1 2. etasje As-built tegning
1 : 100

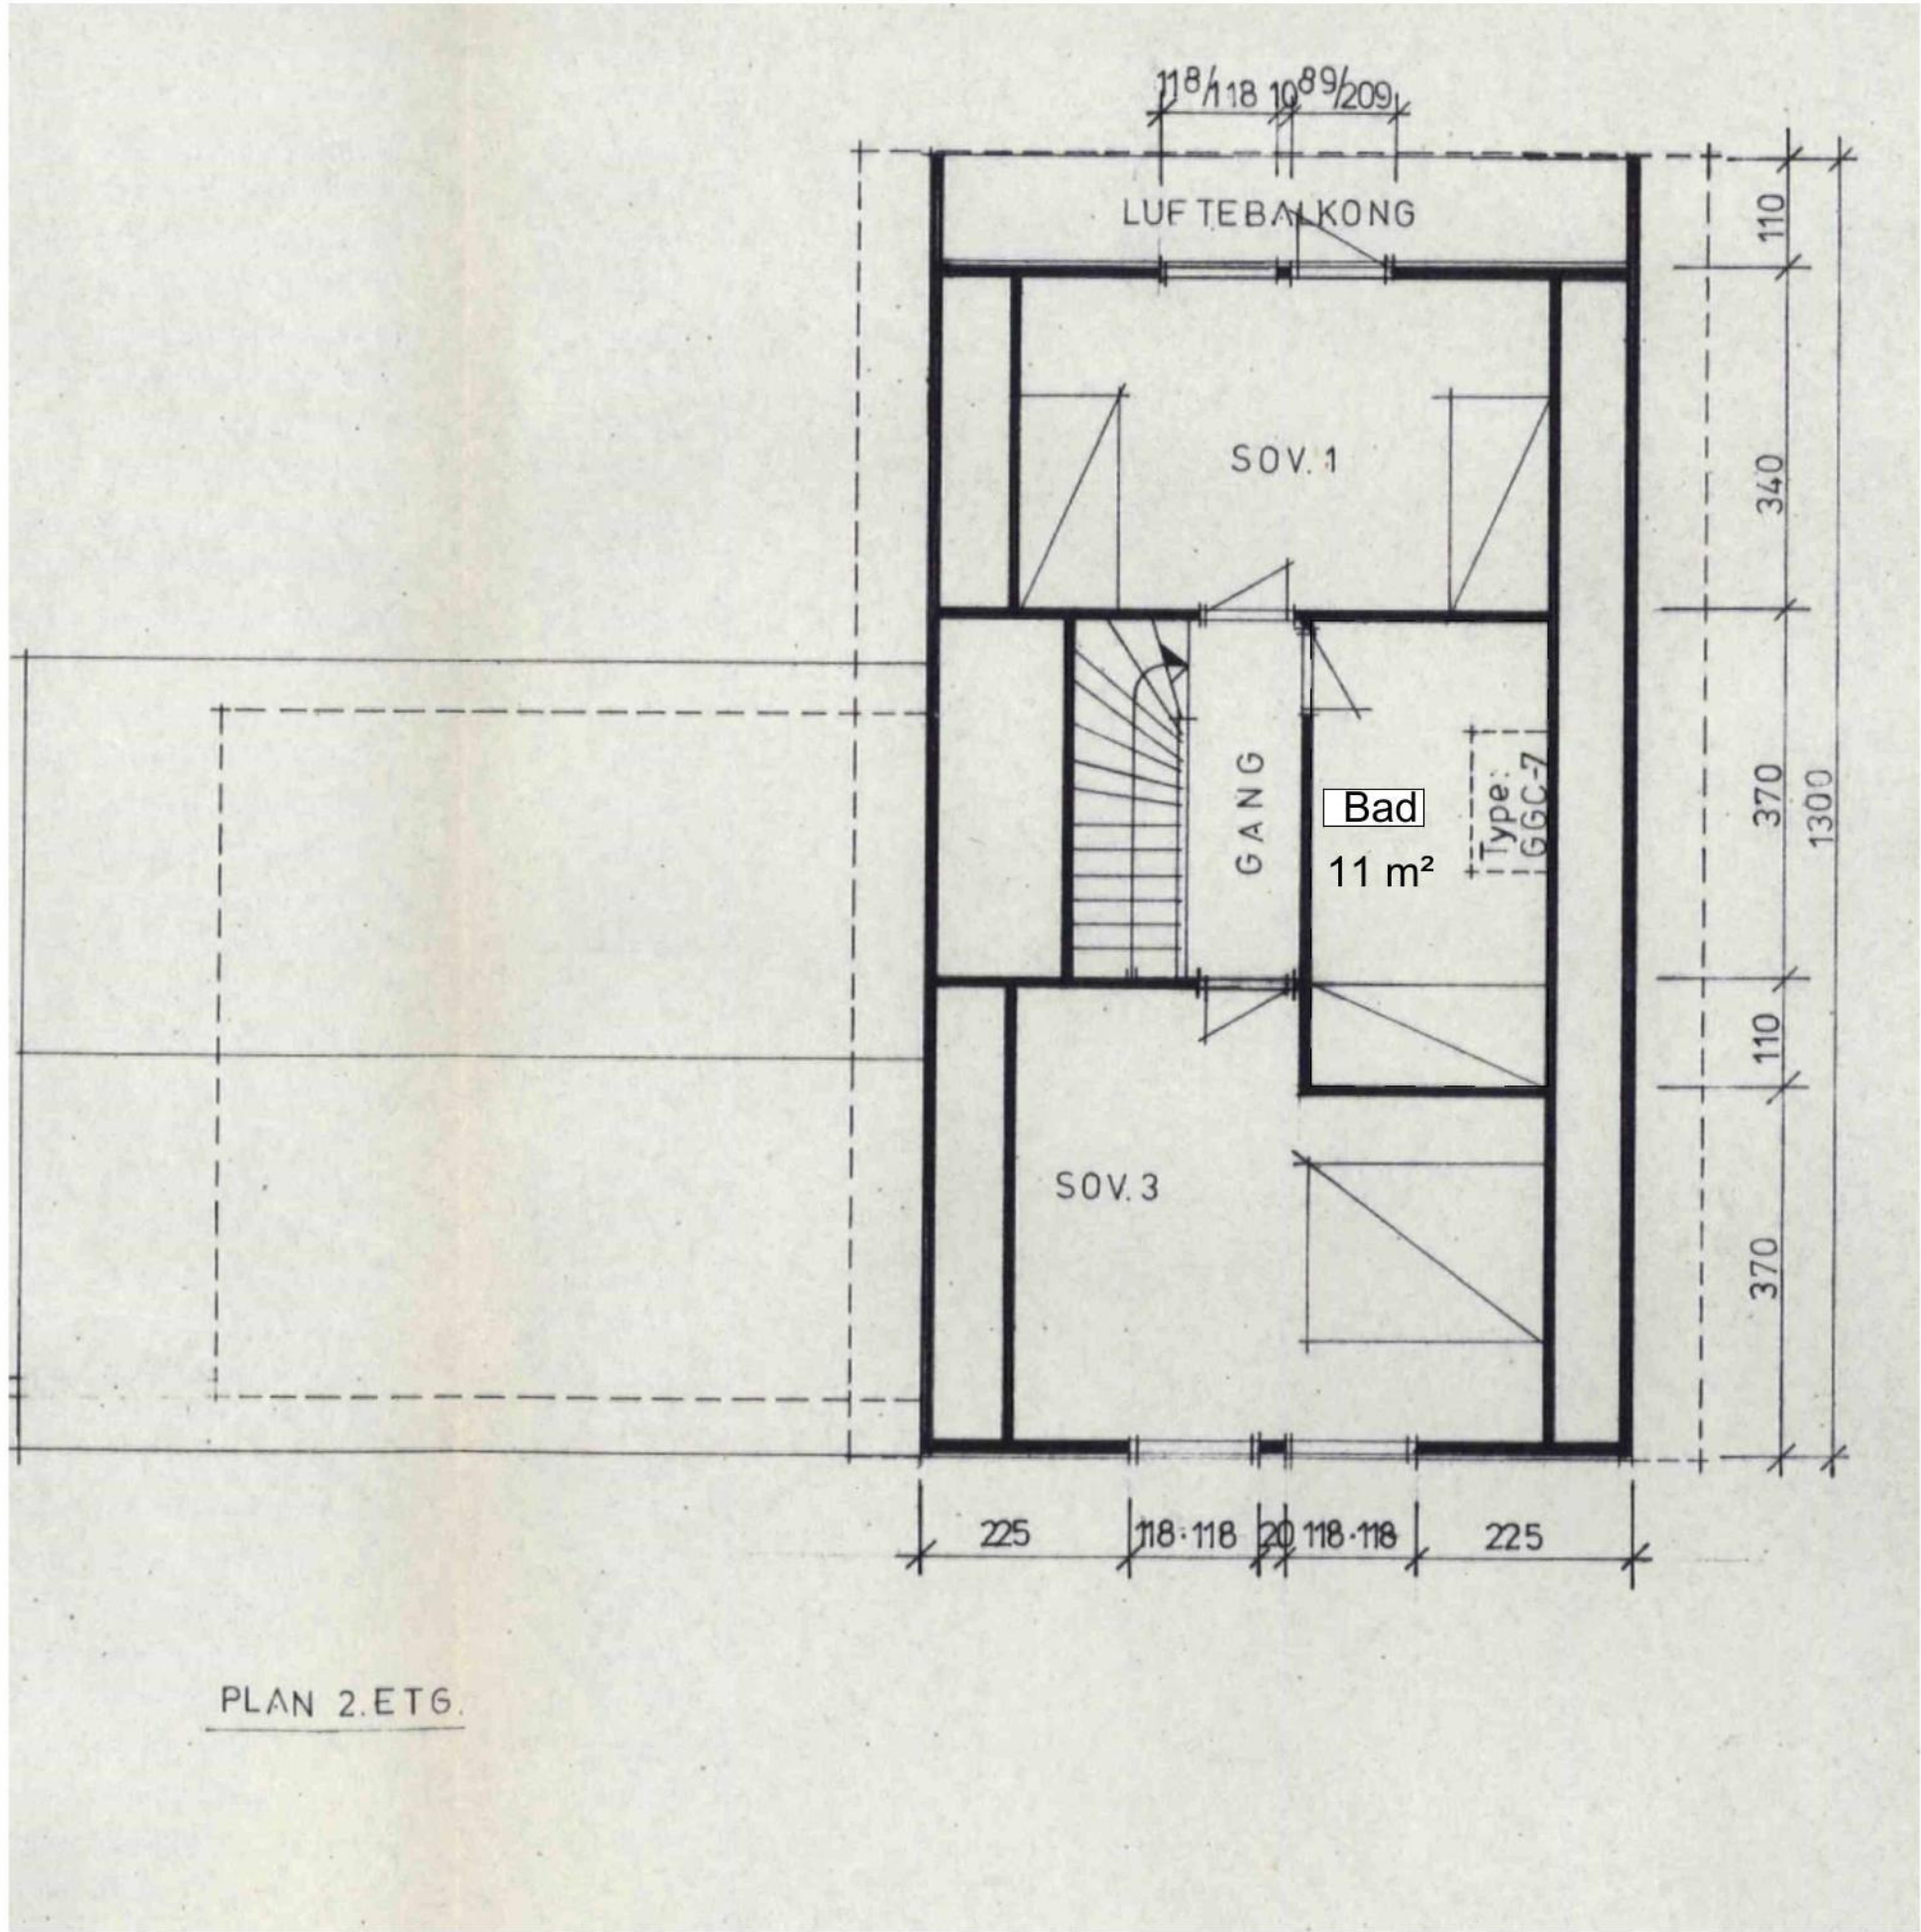
Det har blitt etablert bad hvor sov. 2 har vært. Etablering av bad i eksisterende bygg er ikke søknadspliktig forutsatt man ikke endrer på brannskillende konstruksjoner eller bærende konstruksjoner. I dette tilfellet er ikke hverken bærende konstruksjon eller brannskillende konstruksjon blitt endret.

Bad er definert som hoveddel, men ettersom opprinnelig godkjenning er soverom, medfører dette ikke endring fra tilleggsdel til hoveddel.

Endring/økning av vindu anses ikke som søknadspliktig tiltak jf. Pbl § 20-5 bokstav b.
